Ref: I-ED Parcela R6 SUNC-R-T.1 Cortijo Merino_PL 2025-11_Requerir (jpb)

Departamento: Planeamiento y Gestión Urbanística/Servicio de Planificación y Ord. Urbanística
Expediente: PL 11/2025 Estudio de Detalle
Interesado: Residencial Santa Ana, SCA.
Representante: Manuel Fernández Sánchez
Situación: Parcela R6 del SUNC-RT-1 *Cortijo Merino*
Ref. Catastral: 6635501UF6663N0001YD
Junta M. Distrito: 6. *Cruz de Humilladero*
Asunto: Informe técnico previo a la Aprobación Inicial

Situación de parcela R6 en el sector SUNC RT.1

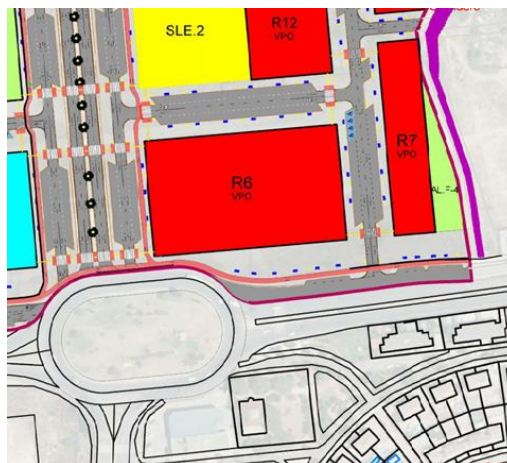
La parcela R6 tiene una superficie de 7.738,97 m² y forma rectangular, conformada por una sola parcela catastral.

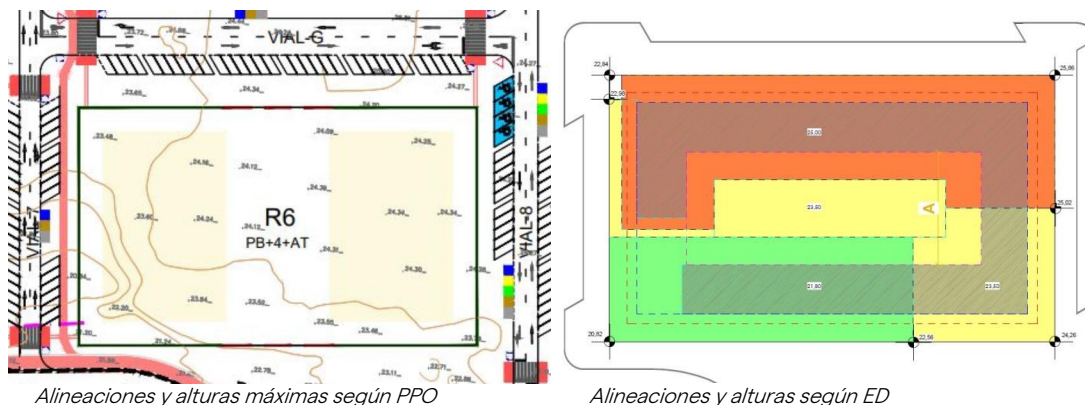
Se modifica la ordenación de volúmenes no vinculante determinada por el PPO en virtud de las competencias que el Apartado c del Art. 94.2 del RGLISTA asigna a los ED, pero manteniendo la tipología de edificación fijada en el artículo 20.2 del PPO: "Edificación residencial exenta en manzanas, en régimen de propiedad horizontal, vivienda plurifamiliar en altura, con espacios ajardinados anexos en el interior de la manzana".

Se propone una edificación única que maximiza la orientación Sur, con fachadas protegidas del soleamiento mediante vuelos, y que delimita un espacio interior de manera que conforma una manzana parcialmente abierta por una de sus esquinas.
